Název a evidenční číslo Stavby: III/1185 Bratkovice, most ev.č.1185-1 Název stavebního objektu/provozního souboru (SO/PS): Most	Číslo SO/PS / / číslo Změny SO/PS: 201/1	Číslo ZBV: 1
--	---	------------------------

Změnový list

Dílčí změna 1: Změna založení objektu

Dílčí změna 2: Změna polohy dříku opěry

SCHEMA PANECE ZA KLADOU OPERA 1

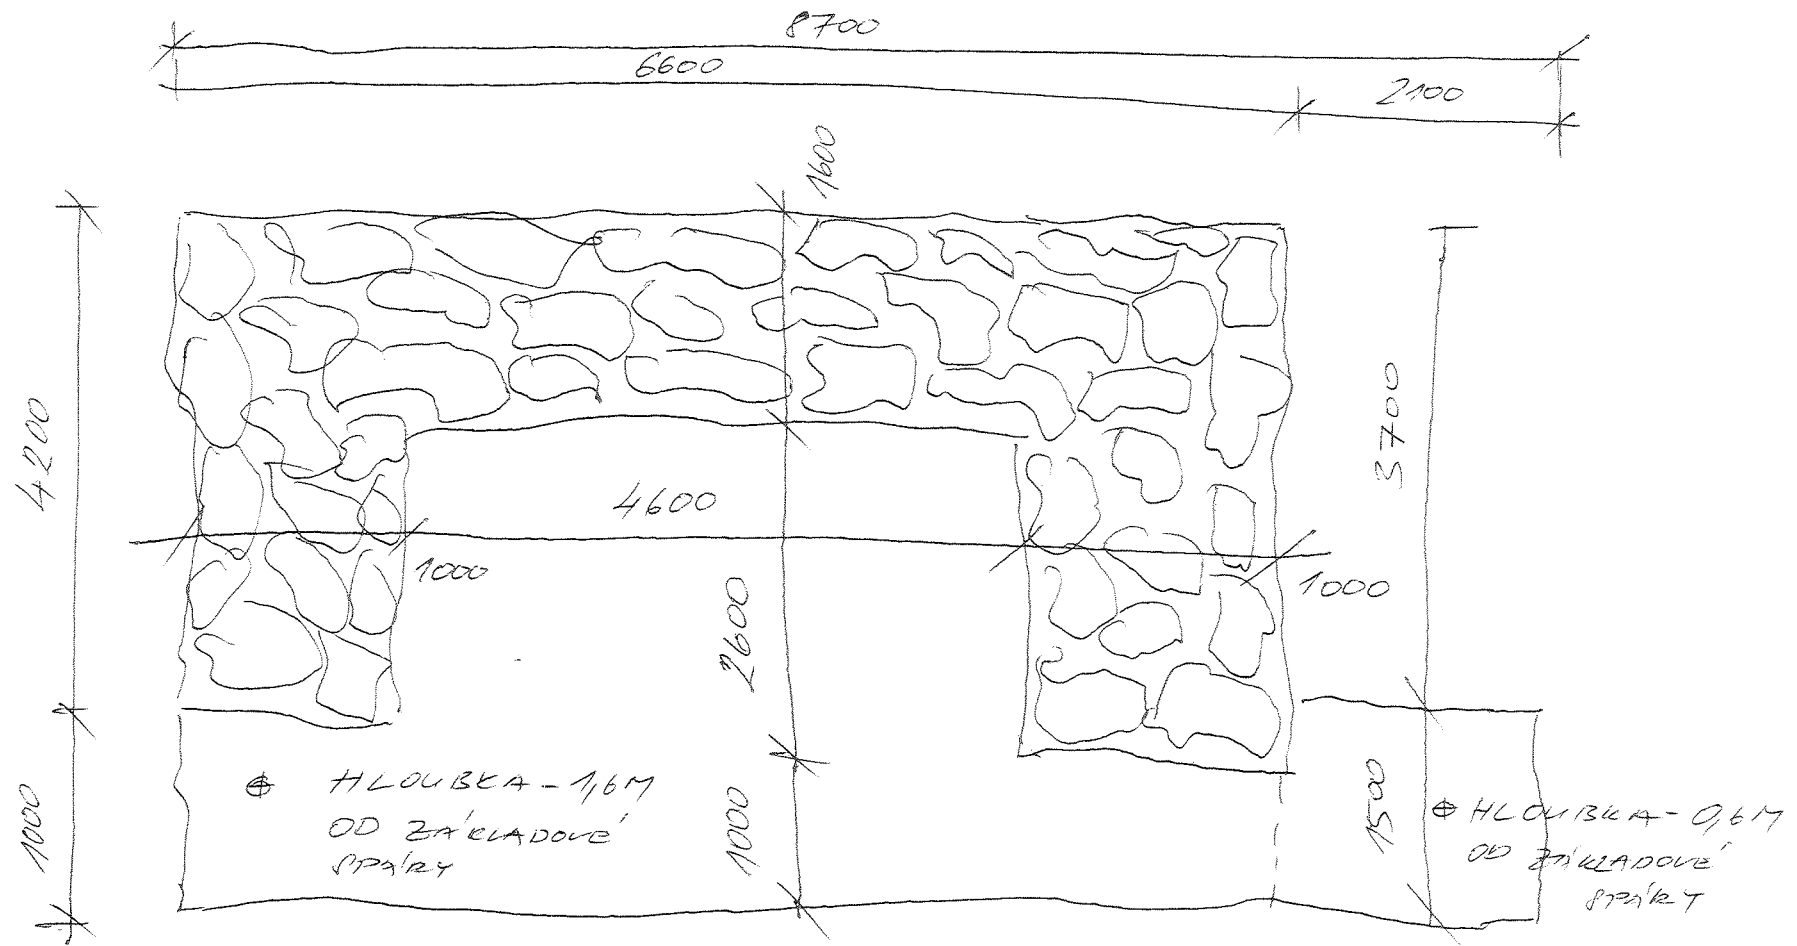
Zhotovitel při provádění výkopových prací odkryl poměrně hluboko založené kvalitní kamenné rovnániny, sloužící jako základy původního mostu (doklad č. 14). Nalezené základy ve formě kamenných rovnánin byly ve velmi dobrém stavu. Při realizaci mikropilotového založení navrženého dle PDPS, které předpokládalo provrtání zbytků původních základů, by došlo k významnému rozvolnění těchto rovnánin, které by bylo nutno buď kompletně vytěžit v paženém jámě a nahradit hutněným zásypem, nebo náročným způsobem sanovat a injektovat. Obě varianty by vedly ke značnému navýšení ceny a prodloužení doby výstavby (viz. orientační kalkulace nákladů na variantě řešení - doklad č.13).

Z uvedených důvodů zhotovitel ve spolupráci s projektantem RDS, navrhli a posoudili využití původních kamenných rovnánin, doplněných rozšiřujícími betonovými plombami, jako kvalitní podklad pro plošné založení objektu (doklady č. 10, 11, 12). Základová spára je zároveň situována v dostatečné hloubce pode dnem potoka bez rizika podemletí.

STAVADICI' KAM. DOVLANINY

VYPLN Z BETONU C20/25

SCHEMA PÁNECE ZÁKLADU OPĚRT 2

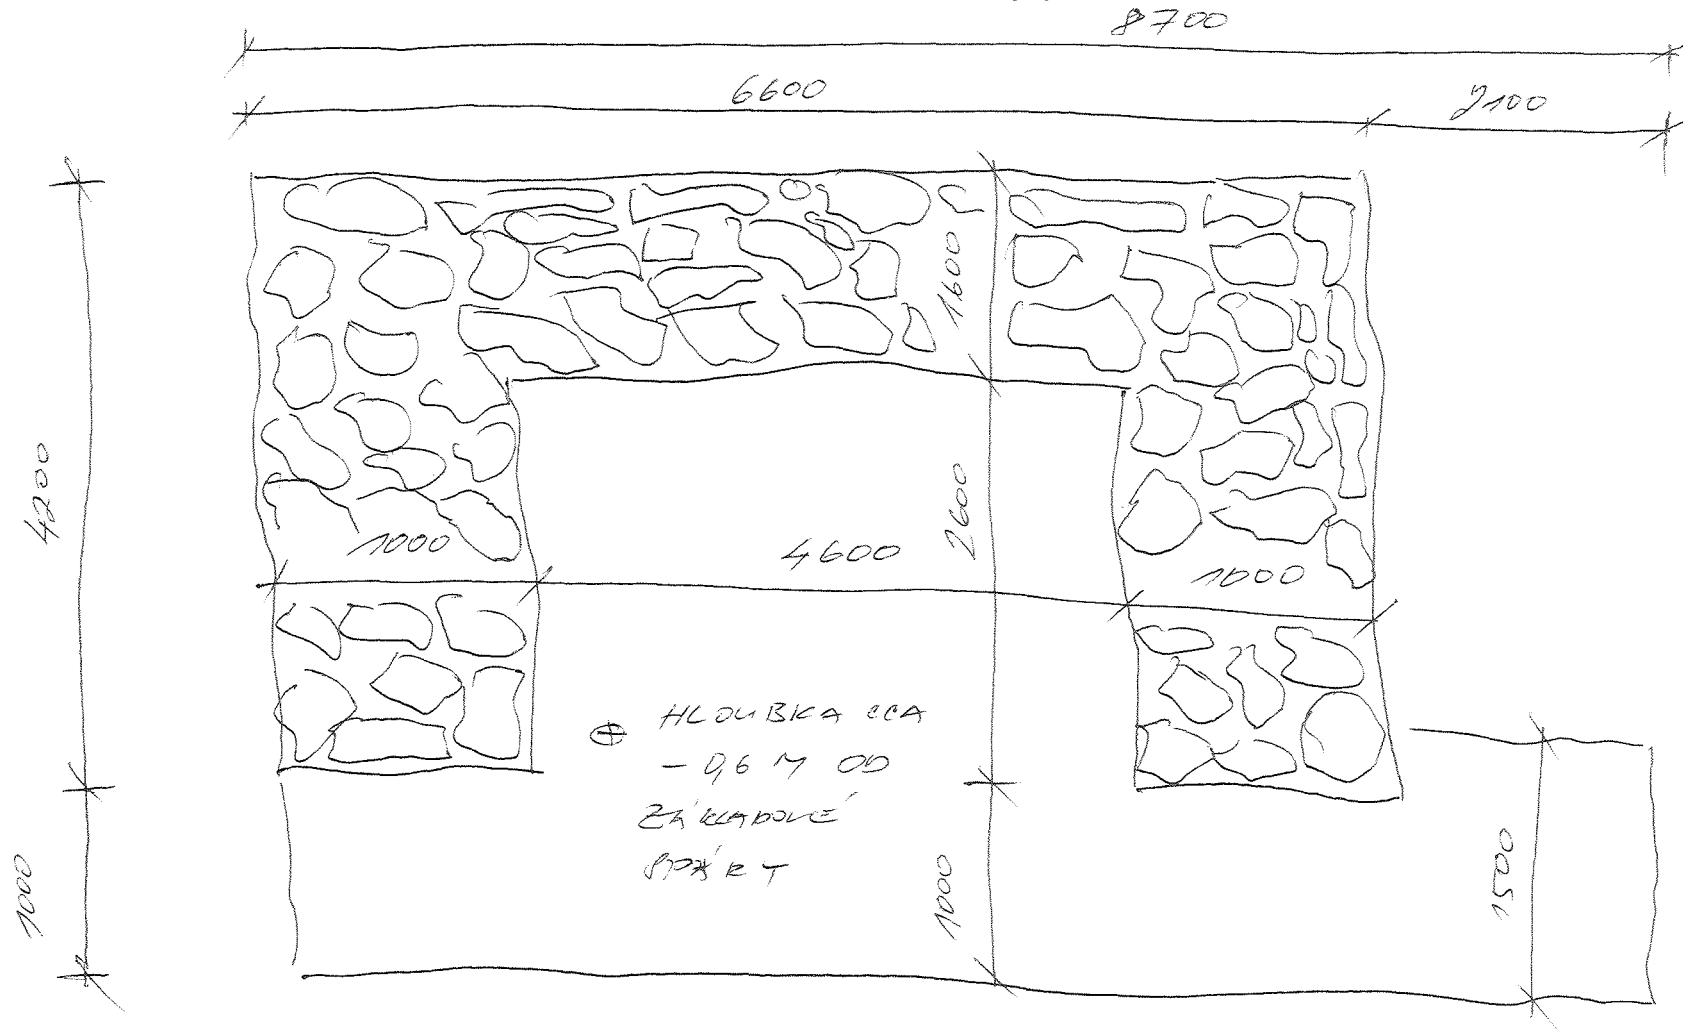
Původní kamenné rovnániny se nenacházely v ideální poloze, proto bylo nutno polohu nového dříku opěry 2 posunout směrem ven z mostu, aby nedocházelo k nerovnoměrnému zatěžování plošného základu opěry. Došlo tak ke změně tvaru nosné konstrukce a jejího rozpětí, což vedlo k nárůstu objemů položek nosné konstrukce.

STAVAJÍCÍ KAMENNÁ ROVNANINA

UPLŇLOUÝ BETON C20/25

SCHEMA PODKLADU BETONY

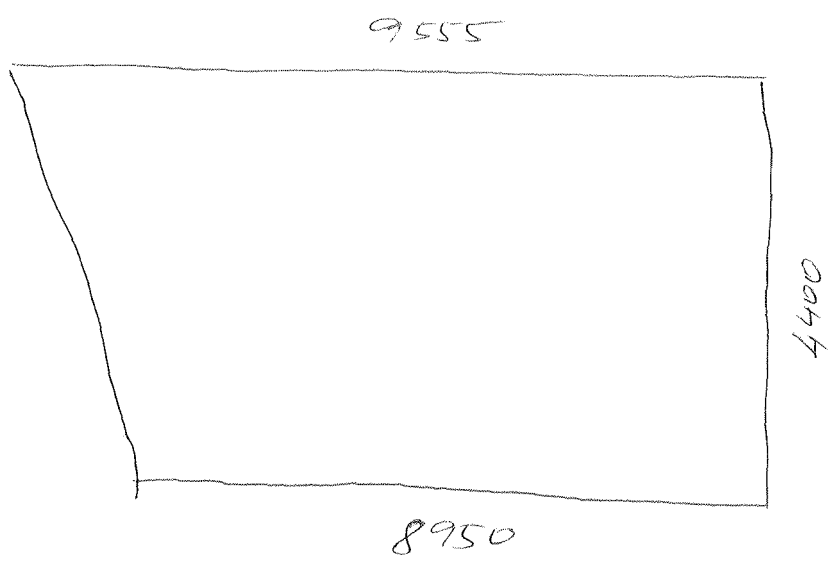
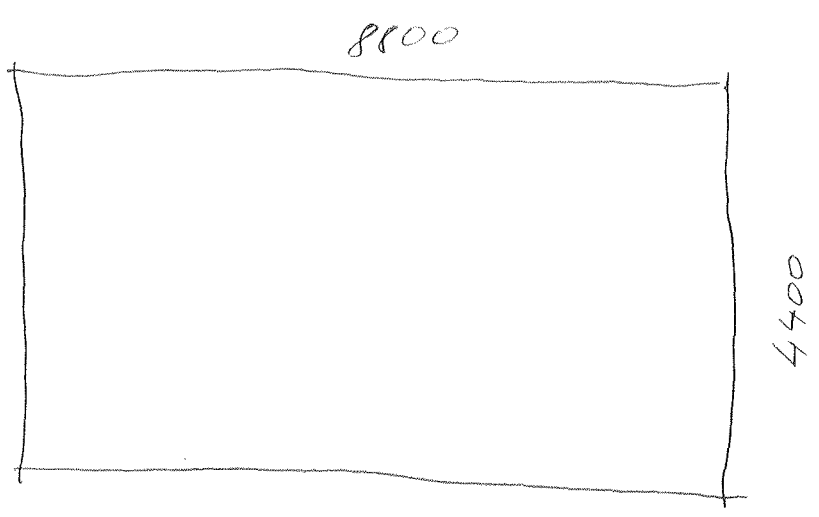
PRŮMĚRNÁ TL. PODKLADU BETONU JE 0,15 M
